OGGETTO: “Progetto/Realizzazione dell’Impianto fotovoltaico “Orto solare Contrada Merlino con una potenza di picco pari a 6,86 MWp”, sito nel Comune di Piazza Armerina (EN).

Procedimento: Procedura di Valutazione impatto ambientale (VIA) ai sensi dell’art. 23 del D.Lgs. 152/06 e ss.mm.ii. procedimento autorizzatorio unico regionale (PAUR) ai sensi dell’art. 27-bis del D.Lgs 152/2006 e ss.mm.ii

PARERE C.T.S. n. 407 del 30/04/2026

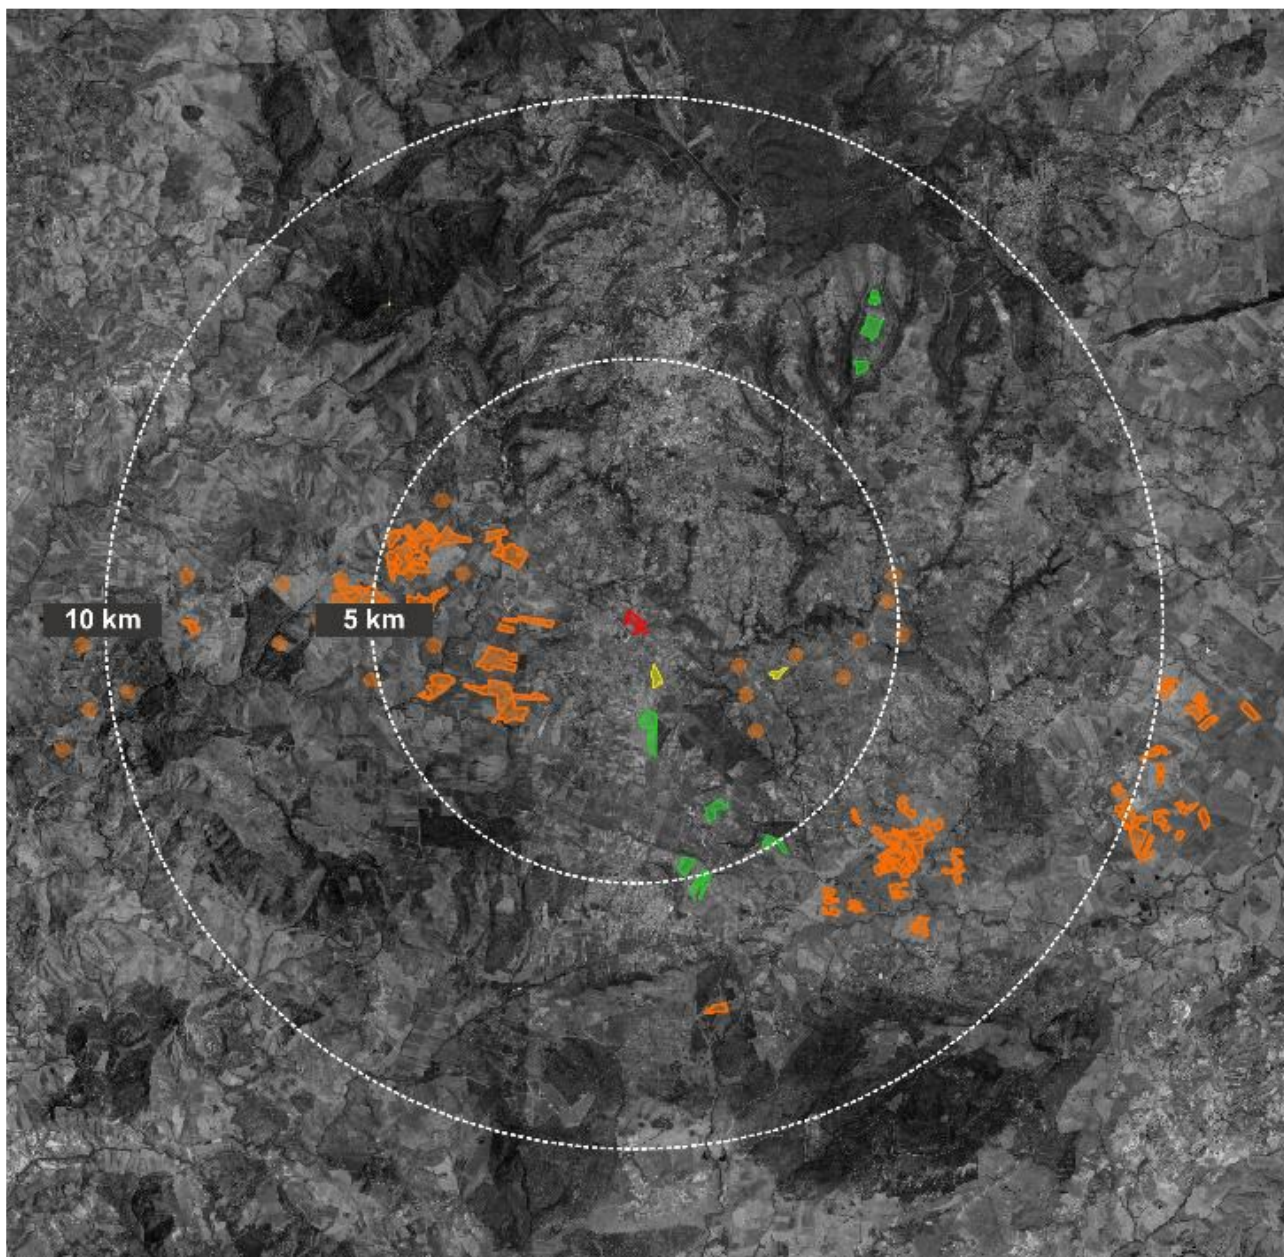
CONSIDERATO che nello scenario presente il proponente considera la presenza di soli due impianti di produzione di energia da fonte solare, localizzati a Sud rispetto all'area di impianto e di

forme tali, da risultare trascurabili. Pertanto, in tale scenario, la densità di impianti è bassa/trascurabile.

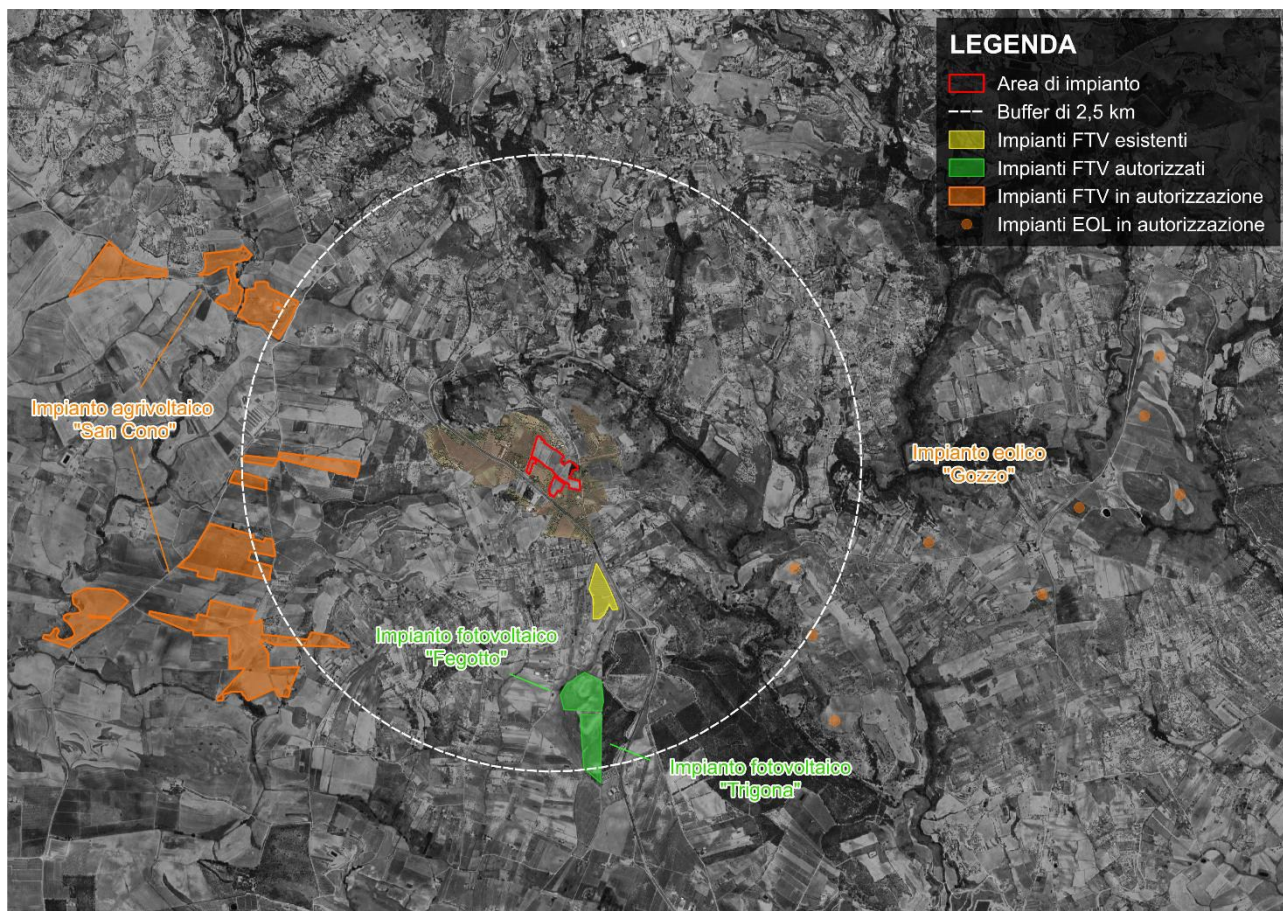
CONSIDERATO che nello scenario futuro il proponente considera che si passerebbe, a livello teorico e tenuto conto dell'aleatorietà di progetti non ancora autorizzati/realizzati, da una densità bassa/trascurabile a una densità media.

CONSIDERATO che il proponente riporta che *la percezione di un **effetto selva/disordine paesaggistico** - generabile dalla presenza di più impianti nel medesimo areale - può essere considerata **bassa/trascurabile** in ragione **i)** della presenza di elementi barriera (naturali/antropici) - che frapponendosi tra l'area di progetto e gli impianti esistenti, autorizzati e in autorizzazione ne interrompono la visuale - e **ii)** della morfologia dei luoghi.*
